Mission régionale d'autorité environnementale

**Avis en date du 24 septembre 2020
de la Mission régionale d'autorité environnementale d'Île-de-France
sur le projet de l'Hôpital Paris-Saclay situé à Orsay (91)**

Le présent avis porte sur le projet d'hôpital Paris-Saclay situé sur la commune d'Orsay (91) et sur son étude d'impact. Il est émis dans le cadre d'une procédure de demande de permis de construire.

Figure 3: Carte des aléas retrait-gonflement des argiles (p 182).

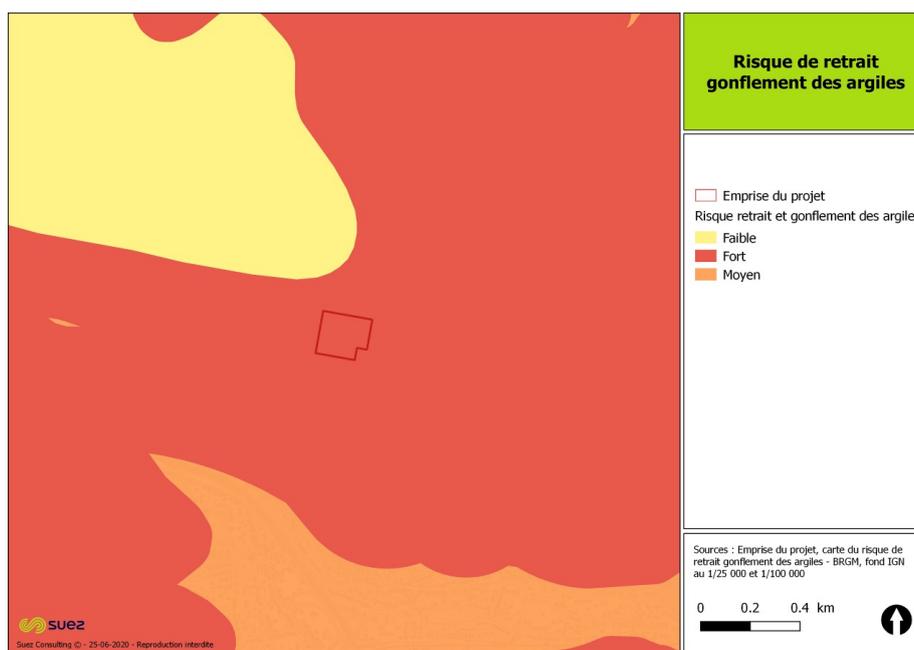
En revanche, le site d'implantation du projet est concerné par un risque de mouvement de terrain par retrait gonflement d'argiles, caractérisé comme fort sur les cartes d'exposition à l'aléa de retrait gonflement des argiles mise à jour en janvier 2020 par le Bureau de recherches géologiques et minières (p. 181). Des mesures constructives spécifiques devront être prévues, ainsi qu'une étude géotechnique, non-encore réalisée.

La MRAe recommande de réaliser une étude géotechnique et d'en joindre les résultats au dossier d'étude d'impact, afin de justifier de la compatibilité du projet avec le risque de retrait-gonflement des argiles et présenter les mesures constructives adéquates.

Figure 4 : Flux routiers à l'heure de point du soir en 2017 (p 164).

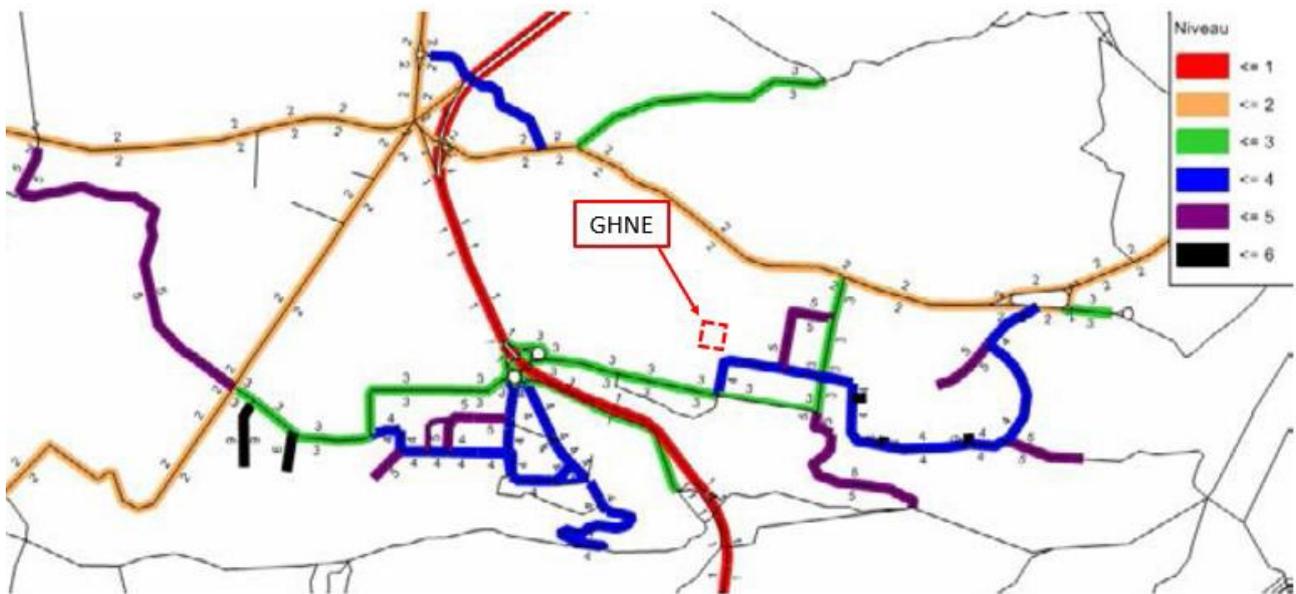
Pour la MRAe, le calage sur l'année 2010 constitue un état initial ancien et la présentation des résultats du diagnostic du trafic est trop succincte. De même, la présentation globale des mobilités mérite d'être complétée, permettant d'identifier les enjeux spécifiques pour un équipement hospitalier public desservant un très large périmètre.

La MRAe recommande de compléter l'analyse de l'état initial de l'environnement par un état des lieux complet et actualisé des mobilités.

Figure 5 : Taux de saturation à l'heure de pointe du matin, à l'horizon 2030 (p. 259).

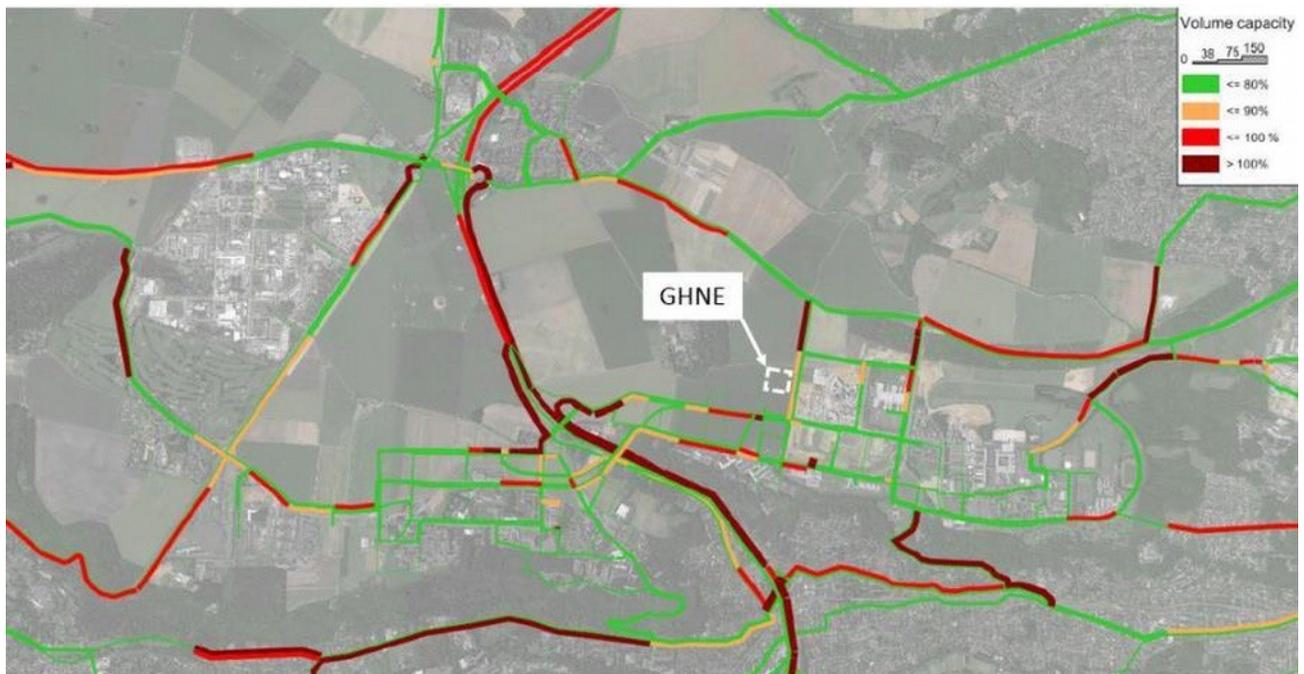
Ces modélisations mettent en évidence la congestion du secteur, notamment à l'heure de pointe du matin (cf. figure 5). Le dossier en déduit la nécessité de favoriser les modes doux et les transports collectifs (p. 260).

- **de compléter le dossier par une étude de modélisation du trafic étayée présentant les hypothèses choisies, en considérant un périmètre d'étude élargi à la zone de chalandise du futur hôpital ;**
- **d'analyser de manière plus fine les incidences du projet sur les déplacements pour les usagers du site (personnel, malades, visiteurs), compte tenu du regroupement des hôpitaux ;**
- **de présenter une stratégie volontaire en matière d'utilisation des transports en commun et de pratique des mobilités douces, en particulier le vélo, afin de rendre le projet compatible avec les objectifs du territoire.**
